ALLGEMEINE ELEKTROTECHNISCHE WERKE  
 HAMBURG

Kurbelwelle

277244

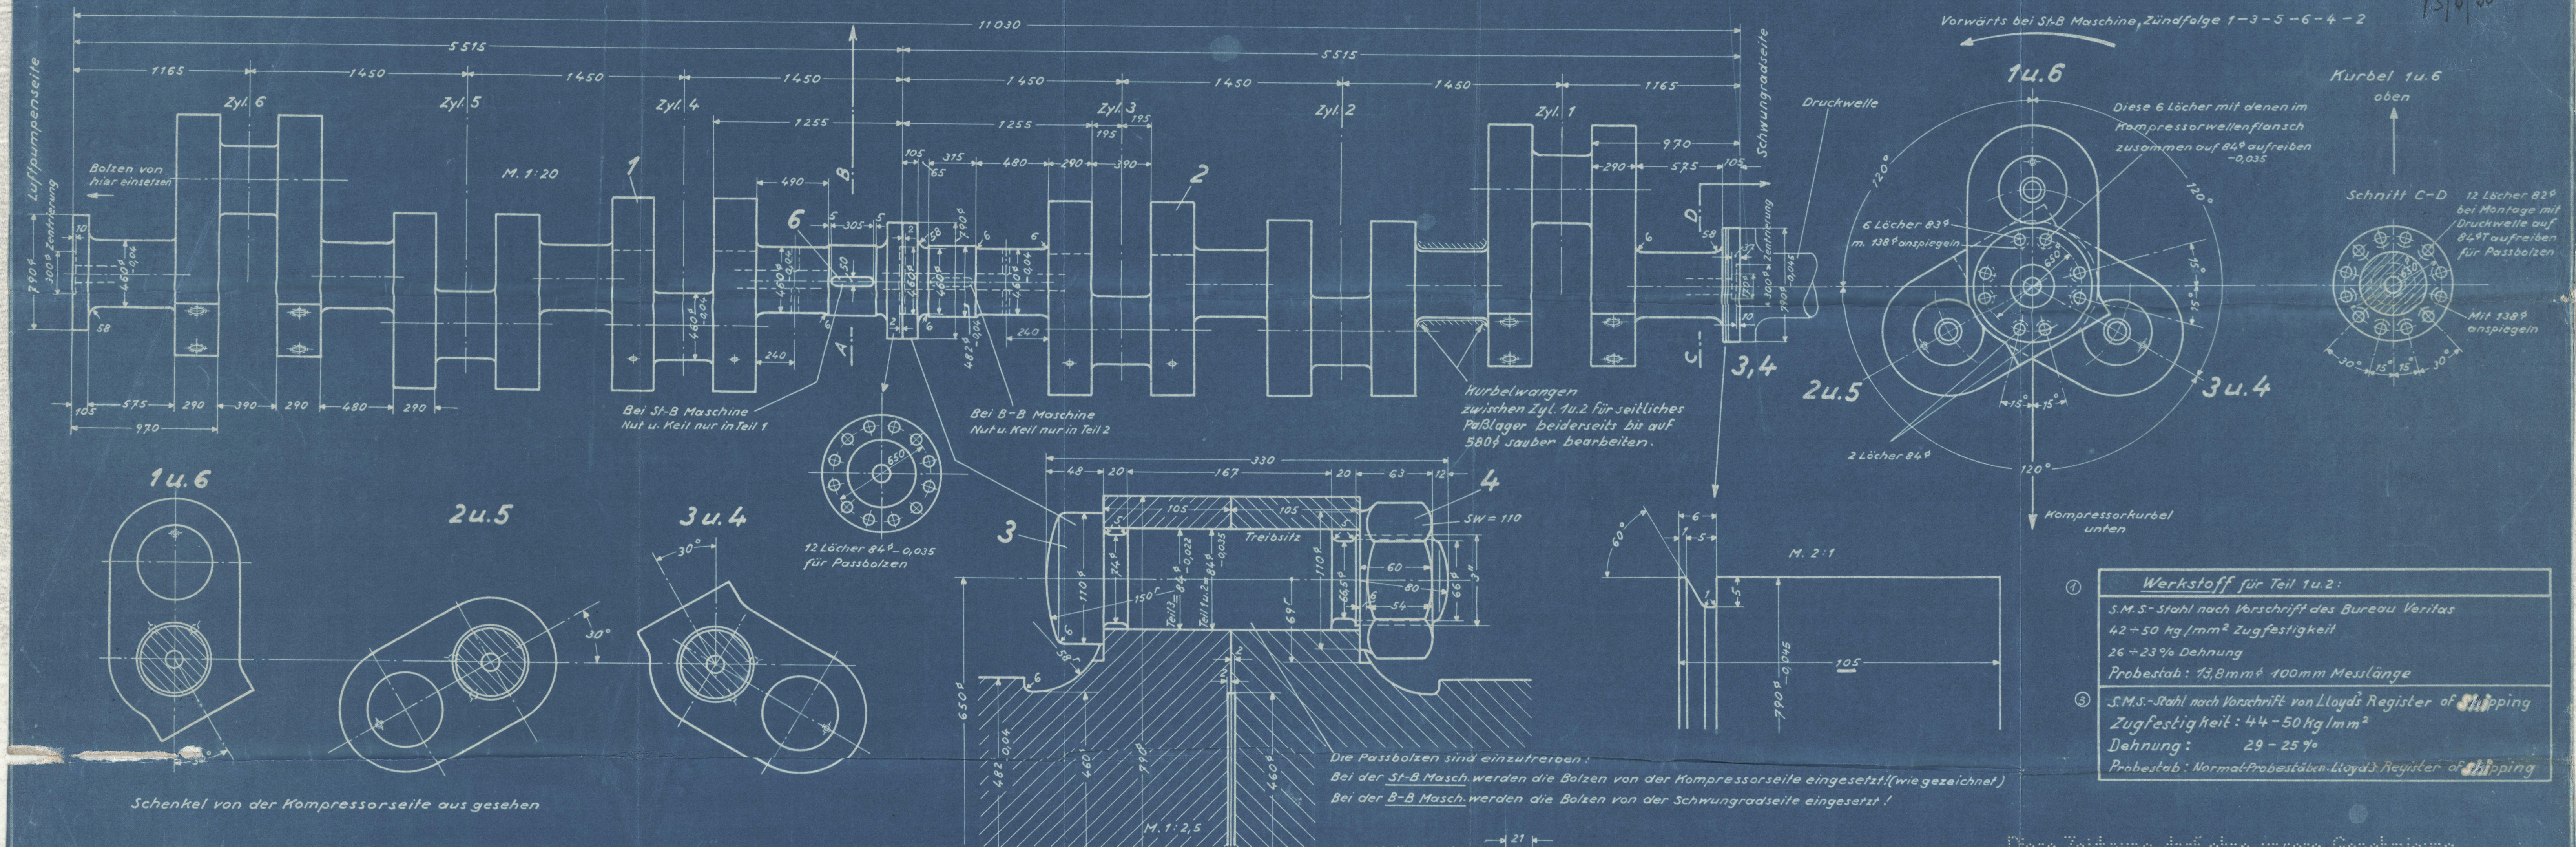
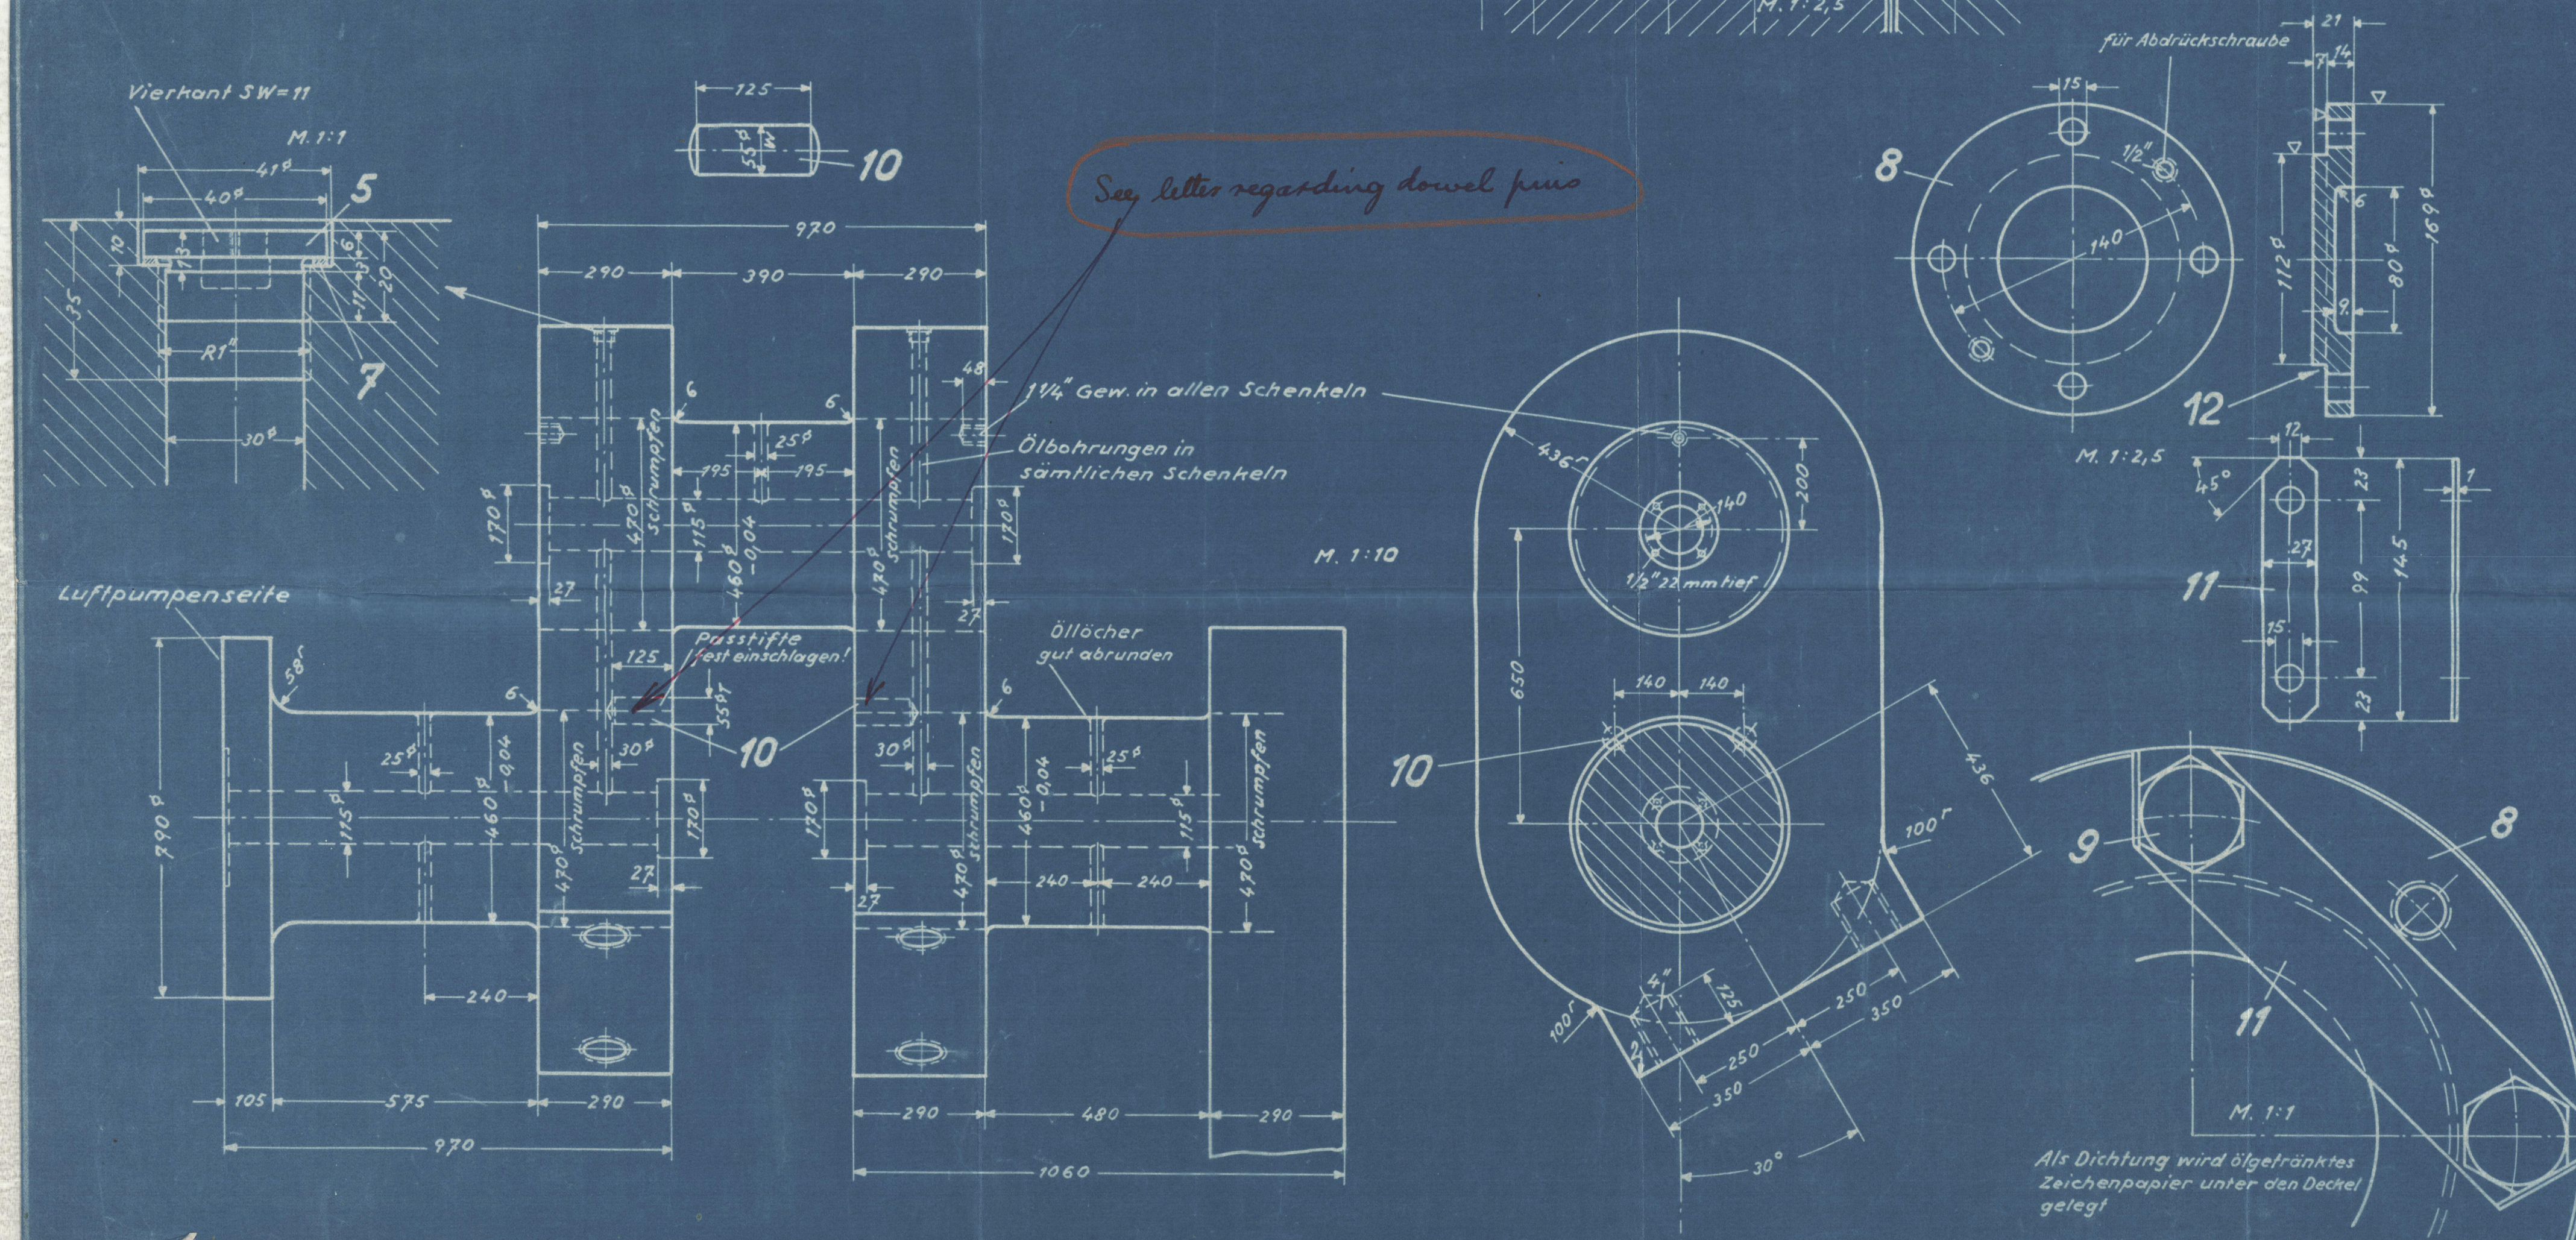
Die Passbolzen sind einzutreiben:

Bei der St-B Masch. werden die Bolzen von der Kompressorseite eingesetzt (wie gezeichnet).

Bei der B-B Masch. werden die Bolzen von der Schwungradseite eingesetzt!

See letter regarding dowel pins
